改善箇所説明図

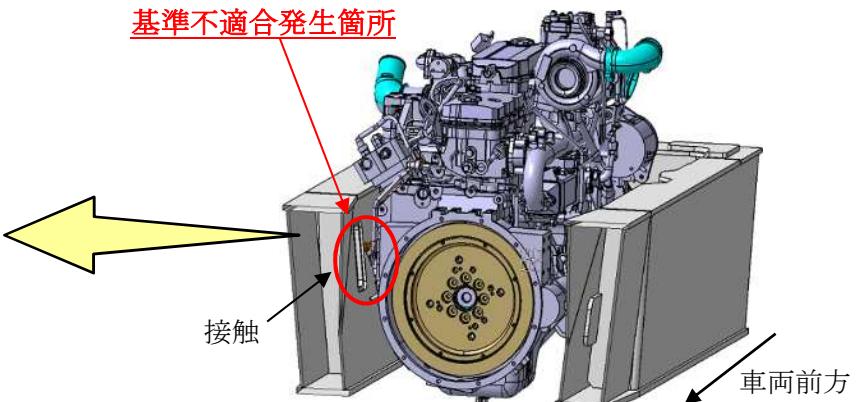
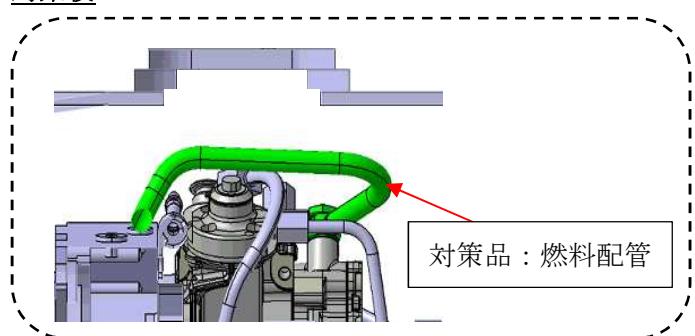
基準不適合発生箇所

- ①ホイール・クレーンの原動機の燃料配管において、フレームとの隙間が不適切なため、始動時等の振動により、燃料配管とフレームが接触することがある。そのため、そのままの状態で使用を続けると、燃料配管が損傷し、最悪の場合、燃料漏れが発生するおそれがある。
- ②ホイール・クレーンの原動機の燃料配管において、組付けが不適切のため、配管のばらつきにより燃料配管とフレームの隙間余裕が不足しているものがある。そのため、燃料配管とフレームが接触している車両においては、そのままの状態で使用を続けると、燃料配管が損傷し、最悪の場合、燃料漏れが発生するおそれがある。

- ①燃料配管変更後のもの: 全車両、燃料配管を対策品に交換する。
- ②燃料配管変更前のもの: 全車両、燃料配管とフレームの隙間を点検し、接触もしくは隙間が狭い場合は燃料配管を対策品に交換する。
